Informe Consolidado de Solicitud de Aclaraciones, Rectificaciones y/o Ampliaciones a la Declaración de Impacto Ambiental del Proyecto "Extensión Vida Util Central Los Vientos"

Nombre del Titular : Generadora Metropolitana Spa
Nombre de los Representantes Legales : Alejandra Teresa Acuña Retamar y Mauricio Iván Caamaño Osorio
Dirección : Jorge Hirmas 2964

El presente Informe Consolidado de Solicitud de Aclaraciones, Rectificaciones o Ampliaciones a la Declaración de Impacto Ambiental del proyecto "Extensión Vida Util Central Los Vientos", contiene las observaciones generadas en virtud de la revisión de la Adenda.

Imagen 68.1: kmz del Proyecto y R5.

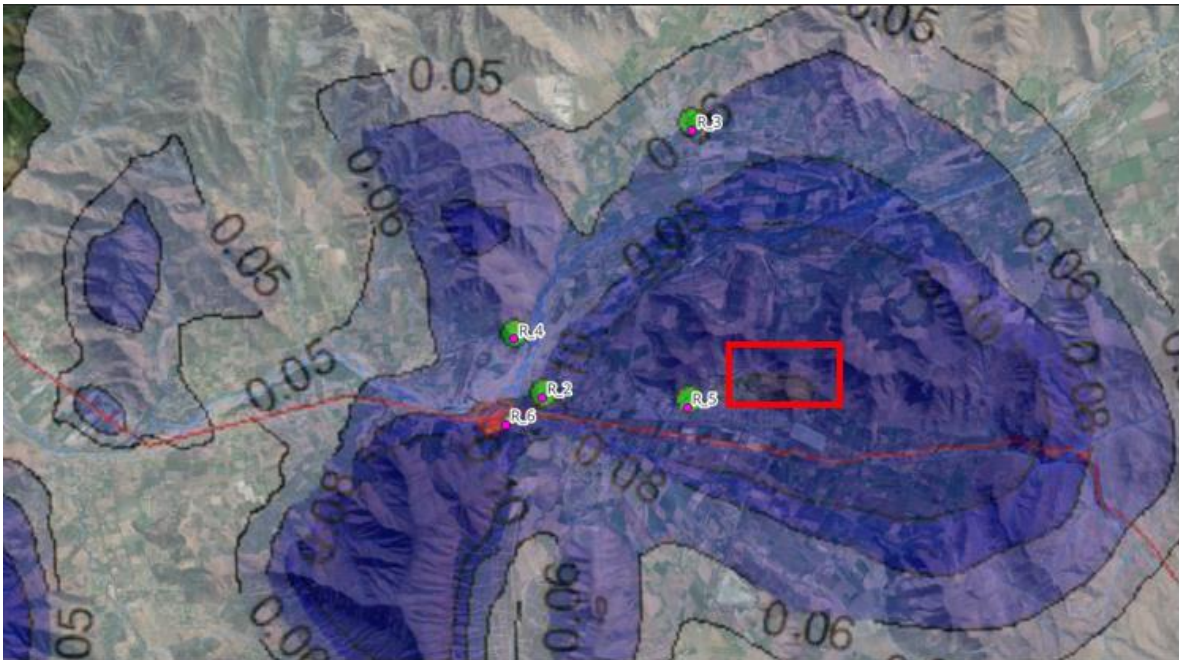
Al respecto, y de acuerdo con la ubicación del receptor 5 corresponde al siguiente punto:

Figura 2.2.1-44. Isoconcentración Aportes MP2,5 Medial Anual – Fase de Operación – Uso de Diésel

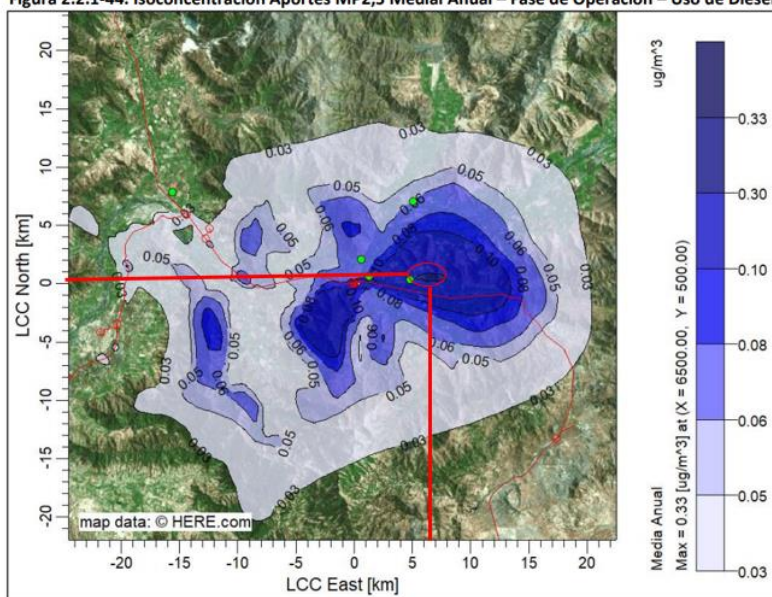
Ahora bien, analizando las isolíneas de concentración presentadas por el titular, es posible observar que el receptor R5 se encuentra cercano a la isolínea 0,33 $\mu\text{g}/\text{m}^3$, sin embargo, es de gran relevancia indicar que sobre el receptor 5, existe un área que se encuentra sobre la concentración de 0,33 $\mu\text{g}/\text{m}^3$, en donde al realizar la superposición de la isolínea (Figura 2.2 1-44) con el kmz del proyecto es posible observar que, eventualmente, se encontraría población:

Asimismo, los archivos de salida del modelo (CALPOST) muestran que existe un punto en el cual hay valores mayores a $0,33 \mu\text{g}/\text{m}^3$:
